ET1537L 製品仕様変更のご案内

製品コード	製品名
E701210	ET1537L-7CWA-1-NPB-G
E512043	ET1537L-8CWA-1-NPB-G
E419638	ET1537L-8UWA-0-MT-NPB-G

2. I/O パネル変更

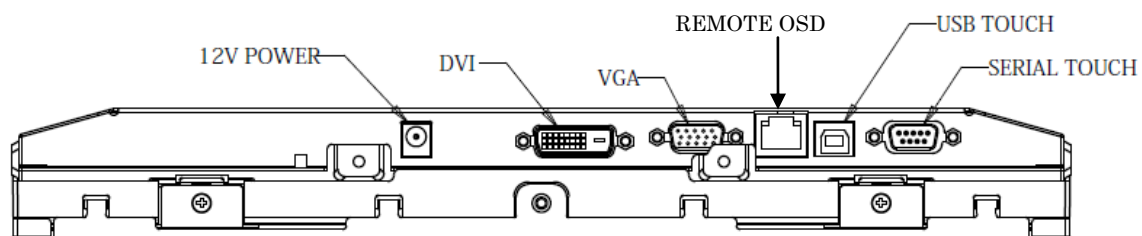
2. I/O パネル変更。

E1537L 変更前 I/O

ET1537L 変更後 I/O

- 注; OSD コネクタ形状が変更になります。
- 注; DVI 端子の追加。
- 注; DVI-D ケーブルは付属しておりません。

3. VESA 穴位置変更

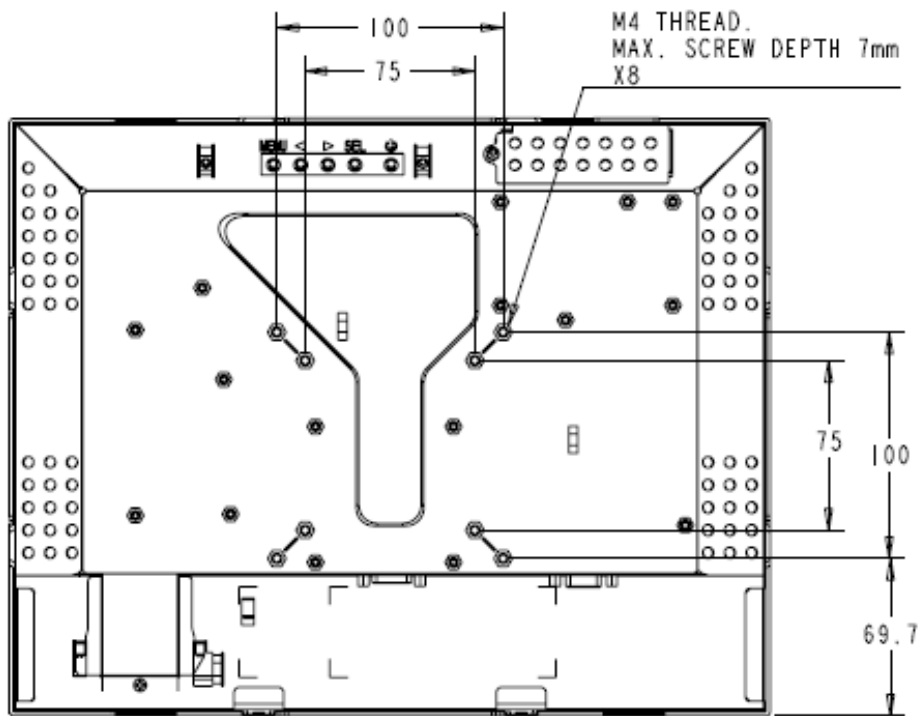
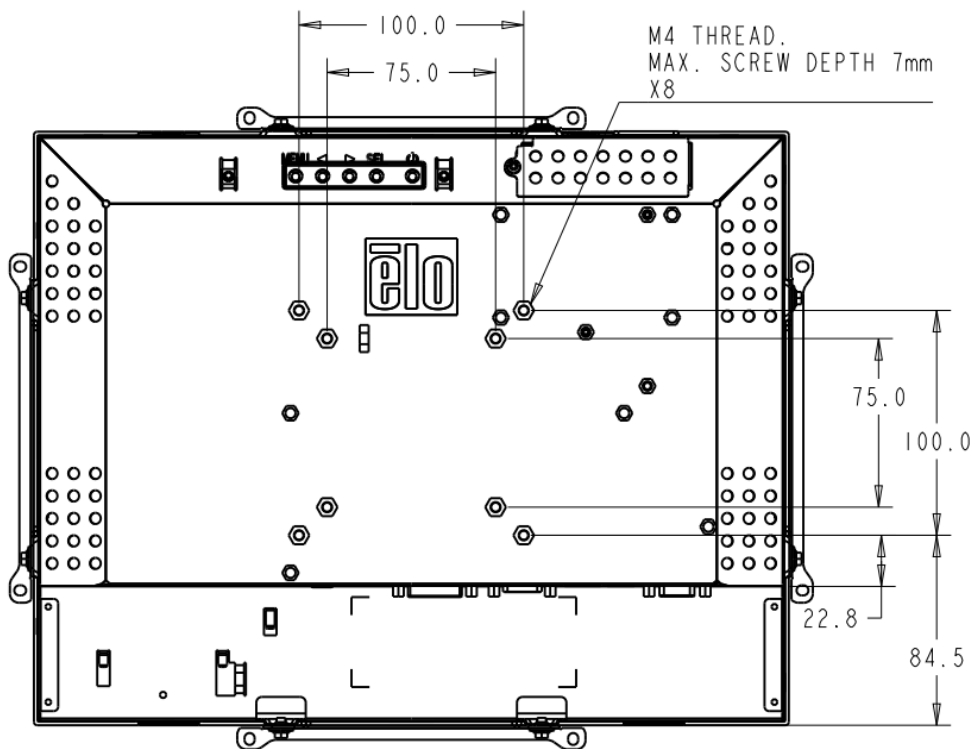
3. 背面の VESA75/100mm 穴が上方向に 14.8mm 移動。

1) 変更前

2) 変更後

※オプション部品として、VESA アダプタープレート(部品番号:E155809)を準備する予定です。尚、本部品を使用することにより、厚みが 6mm 増加します。
